第1回 意見交換会ニュースレター

第1回意見交換会を行いました！

日時：令和7年8月4日（月）
PM6：30～PM8：00
会場：アカデミー音羽 美術室
内容：「大塚児童遊園について考えよう」
大塚児童遊園の概要、各種調査結果の共有、整備プラン案の説明
意見交換(どのような児童遊園にしたいか)
参加者：会場参加5名、WEB参加1名

整備プラン平面図 A案

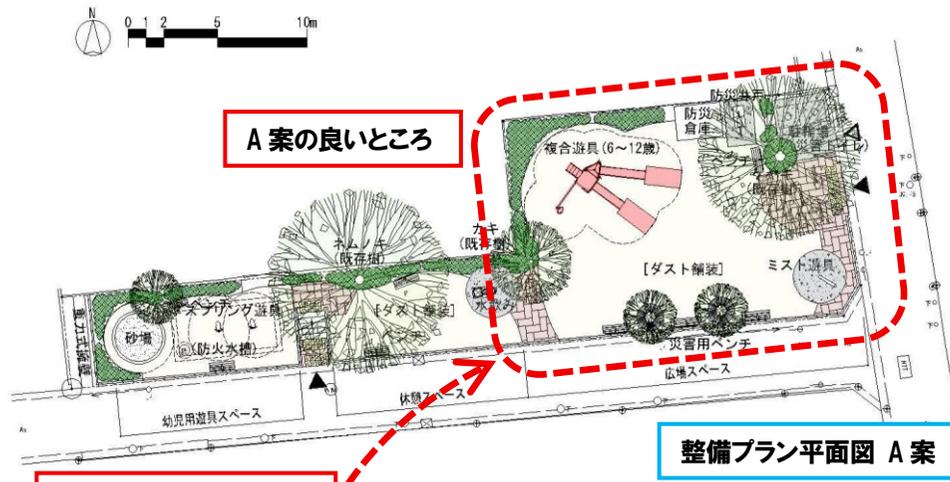
- 東側半分は広場の広いA案が良く、西側半分は休憩広場が奥にあるB案が良いため、A・B案を合わせた計画案が良い。(トイレ設置を含む)

- 広場スペース、休憩スペース、幼児用遊具スペースの3つの空間構成。
- 広場スペースは、遊びと地域イベントができるオープンスペースとして整備。

A・B案の良いところを 合わせた計画案が良い

- 複合遊具のあるA案が良い。
- 複合遊具のすべり台は向きを変えて広場を広くしたい。
- 砂場はB案が良く、ネットなどのネコ対策が必要。
- ミスト遊具は必要か?
- インクルーシブ遊具(ブランコ系)でケガがあり、検討が必要。

整備プラン平面図 B案

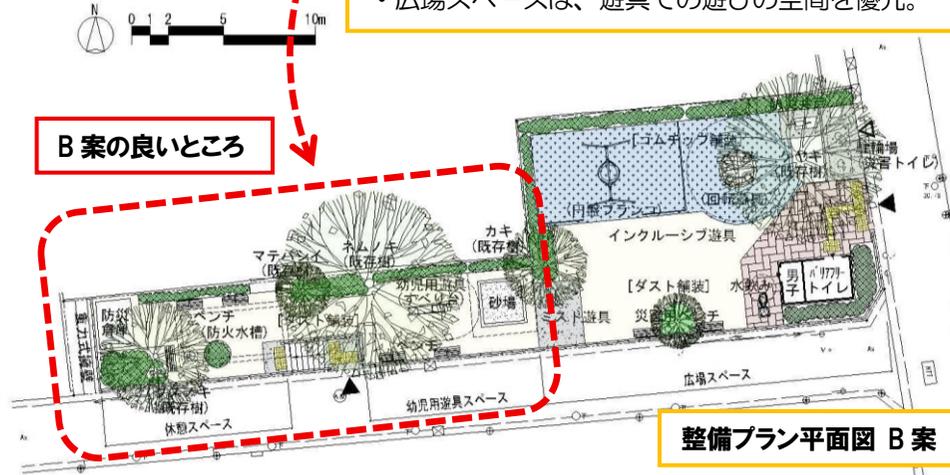
- A案同様の3つの空間構成。
- 広場スペースは、遊具での遊びの空間を優先。
